OSSERVAZIONI RIGUARDO AVVISO DI AVVIO DELLA PROCEDURA DI VALUTAZIONE DI IMPATTO AMBIENTALE (V.I.A.) AI SENSI DEL DECRETO LEGISLATIVO N. 163 DEL 12/04/2006 e S.M.I. SUL PROGETTO PRELIMINARE "NODO AV/AC DI VERONA-INGRESSO OVEST " (INFRASTRUTTURA STRATEGICA DI INTERESSE NAZIONALE SECONDO L'ART. 1 DELLA LEGGE DEL 21/12/2001 N. 443 – LEGGE OBIETTIVO.

TRATTO VIABILITA' NV03 – ADEGUAMENTO VIA CARNIA (VERONA) – NV03 Km 142 + 264 della linea AV/AC

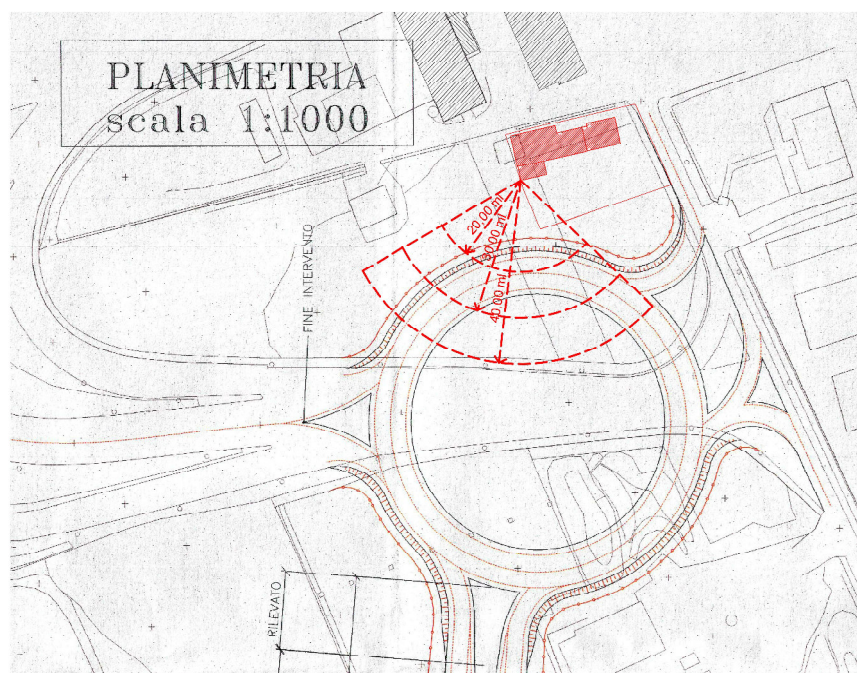
Pertanto il traffico che verrà convogliato su via Fenilon, che è una strada con larghezza carreggiata di circa 6 ml ad una corsia per senso di marcia (vedi foto), proverrebbe da una strada a doppia corsia per senso di marcia causando il classico effetto "imbuto" con conseguenti notevoli disagi sia alla viabilità che ai residenti.
